泊発電所3号炉

防潮堤の構造成立性評価方針について

(指摘事項に対する回答)

令和5年8月21日
北海道電力株式会社

指摘事項 221101-04に対する回答の構成

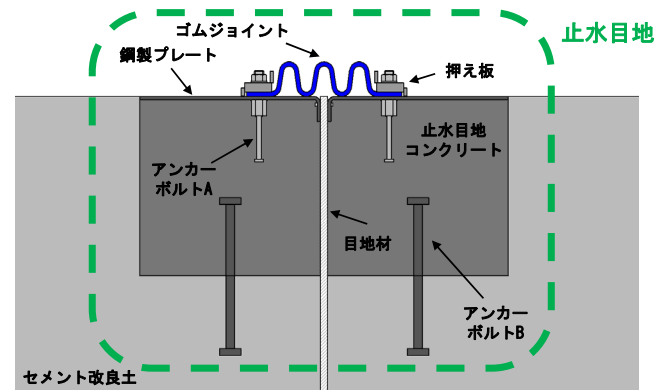
【指摘事項 221101-04】

止水目地の構造の一部であるアンカーボルトBの設計について、性能試験の結果を踏まえ、許容限界を含む設計の考え方を説明すること。なお、説明に当たっては、以下の事項を含めて説明すること。

- 性能試験の結果から判定される、アンカーボルトB及びセメント改良土の破壊モード
- 上記破壊モードを踏まえた、止水目地およびセメント改良土に要求される止水機能

【回答】

- アンカーボルトBの性能試験として、「あと施工アンカーの施工手引き（日本建築あと施工アンカー協会，1994年）」（以下、「あと施工アンカーの施工手引き」という。）及び「あと施工アンカーの試験方法の標準化に関する研究（日本建築学会大会学術講演梗概集，1999年）」（以下、「あと施工アンカーの試験方法の標準化に関する研究」という。）を参考に引張試験とせん断試験を実施した。
- 引張耐力及びせん断耐力は「各種合成構造設計指針・同解説（社団法人日本建築学会，2010年）」（以下、「各種合成構造設計指針」という。）に従い算出した。
- 引張試験の結果、試験荷重が「各種合成構造設計指針」に従い算出したアンカーボルトの降伏耐力を上回り、試験体観察を踏まえると破壊形式はアンカーボルトの降伏と判断した。
- せん断試験の結果、試験荷重が「各種合成構造設計指針」に従い算出した支圧破壊耐力を上回り、試験体観察を踏まえると破壊形式は支圧破壊と判断した。
- 以上より、防潮堤のセメント改良土に定着するアンカーボルトの設計（耐力及び破壊形式）については、「各種合成構造設計指針」の適用性がある。
- アンカーボルトB及びセメント改良土に要求される止水機能は、「各種合成構造設計指針」に従い概ね弾性範囲内になるよう許容限界を設定し、アンカーボルトBに発生する引張力及びせん断力が許容限界を満足するように設計することで確保する。
